Programa de Ingeniería Estructural LM-PIE-01-2020

INFORME DE INSPECCIÓN

INSPECCIÓN DE LA CONSTRUCCIÓN DE PUENTES DEL PROYECTO DE DISEÑO, REHABILITACIÓN Y AMPLIACIÓN DE LA RUTA NACIONAL № 32

San José, Costa Rica 20 de enero, 2020

Figura 4. Observaciones realizadas en el puente sobre el Río Toro Amarillo. **(a)** Pared de cabezal del Bastión 1, no se observó sistema de drenaje detrás del bastión. **(b)** Acero superior de los pilotes expuesto a la intemperie.

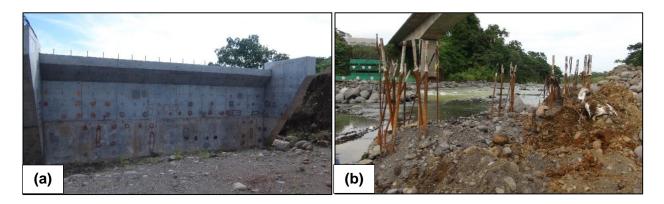
- No se observó ningún sistema de drenaje construido detrás del Bastión 1 (lado de San José). En los planos de diseño que fueron facilitados no se especifica ni se da información sobre el sistema de drenaje a construir detrás de los bastiones. (Ver Figura 4a).
- El acero de refuerzo y los tubos para ensayos sónicos que sobresalen en la parte superior de los pilotes que soportarán la Pila 3 están expuestos a la intemperie. (Ver Figura 4b).

- Consultar si los bastiones cuentan con un sistema de impermeabilización y drenaje. En caso de tenerlo, solicitar información al respecto ya que esto no se especifica en los planos del proyecto. En caso de no tenerlo, se recomienda solicitar una justificación de por qué no se utiliza.
- Consultar si se está realizando algún tipo de limpieza del acero de refuerzo que sobresale de los pilotes antes de construir las placas de cimentación.

Figura 7. Observaciones realizadas en el puente sobre el Río Molinos. **(a)** Arranques para la barrera vehicular en la viga del costado Norte del puente. **(b)** No se observan arranques para la barrera vehicular en la viga del costado Sur. **(c)** Apoyo de la viga sobre almohadillas provisionales.

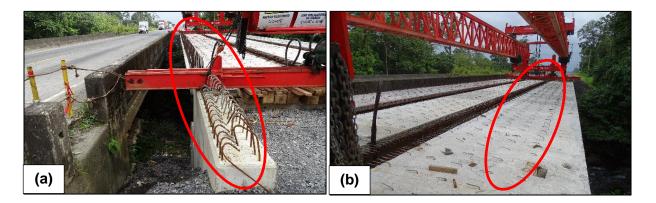
- Se pudo observar que hay arranques del acero de refuerzo para la barrera vehicular únicamente en la viga más cercana al puente existente (costado Norte). En la viga del lado opuesto (costado Sur) no se observaron dichos arranques. En los planos del puente que fueron facilitados no se muestra el detalle de la conexión entre la barrera vehicular y la viga cajón del costado Sur. (Ver Figuras 7a y 7b).
- Las vigas fueron colocadas sobre almohadillas de neopreno provisionales. Las almohadillas definitivas que están indicadas en los planos son circulares. (Ver Figura 7c).

- Consultar por qué no hay barras de arranque de acero para la barrera vehicular sobre la viga del costado Sur del puente.
- Solicitar el detalle de la conexión entre la barrera vehicular y la viga cajón del costado Sur del puente, ya que este detalle no se muestra en los planos que fueron facilitados.
- Consultar si las barreras vehiculares a construir fueron diseñadas con suficiente capacidad para resistir un impacto vehicular.
- Verificar en la siguiente inspección que las almohadillas de neopreno que sirven de apoyo para las vigas sean sustituidas por las que están indicadas en los planos.
- Consultar si los bastiones cuentan con un sistema de impermeabilización y drenaje. En caso de tenerlo, solicitar información al respecto ya que esto no se especifica en los planos del proyecto. En caso de no tenerlo, se recomienda solicitar una justificación de por qué no se utiliza.

Figura 16. Observaciones realizadas en el puente sobre el Río Chirripó. **(a)** Pared de cabezal del Bastión 2, no se observó sistema de drenaje detrás del bastión. **(b)** Geotextil colocado sobre los muros de gaviones.

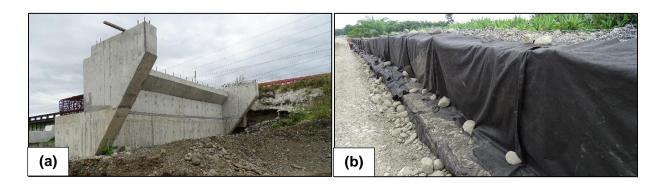
- No se observó ningún sistema de drenaje construido detrás del Bastión 2 (lado de Limón). En los planos de diseño que fueron facilitados no se especifica ni se da información sobre el sistema de drenaje a construir detrás de los bastiones. (Ver Figura 16a).
- Se pudo observar geotextil colocado sobre los muros de gaviones que se utilizarán para contener el relleno de aproximación del lado de Limón (ver Figura 16b).

Consultar si los bastiones cuentan con un sistema de impermeabilización y drenaje. En caso de tenerlo, solicitar información al respecto ya que esto no se especifica en los planos del proyecto. En caso de no tenerlo, se recomienda solicitar una justificación de por qué no se utiliza.

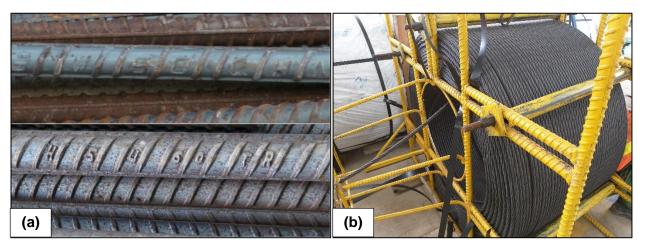
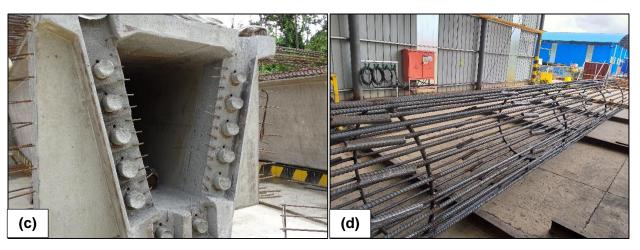
- La procedencia del acero de refuerzo utilizado es de China y de Turquía (ver Figura 18a).
- Para el preesforzado de las vigas cajón se utilizan torones de acero de alta resistencia con 7 hilos con un diámetro aparente de 15.2 mm. (ver Figura 18b).
- Los ductos para los torones se rellenan con lechada una vez realizada la postensión (ver Figura 18c).
- El refuerzo longitudinal de los pilotes consiste de varillas con traslapes soldados en posiciones alternas, lo cual concuerda con el detalle indicado en los planos.

- Realizar pruebas de resistencia periódicas al acero de refuerzo convencional que se utiliza en el proyecto.
- Realizar pruebas de resistencia periódicas a los torones de postensión que se utilizan para construir las vigas cajón de concreto preesforzado.

- Solicitar información sobre el método empleado para asegurar que el relleno con lechada abarque la longitud completa de los ductos de postensión de las vigas cajón de concreto preesforzado.

- Investigar si el CONAVI permite realizar empalmes soldados del acero de refuerzo en elementos de concreto reforzado.
- Investigar si el contratista y/o la empresa supervisora cuentan con un inspector de soldadura certificado que haya sido asignado al proyecto para revisar la soldadura del acero de refuerzo. Solicitar el control de calidad para los trabajos de soldadura y consultar el método empleado de inspección, así como la periodicidad con la que se realizan las inspecciones.
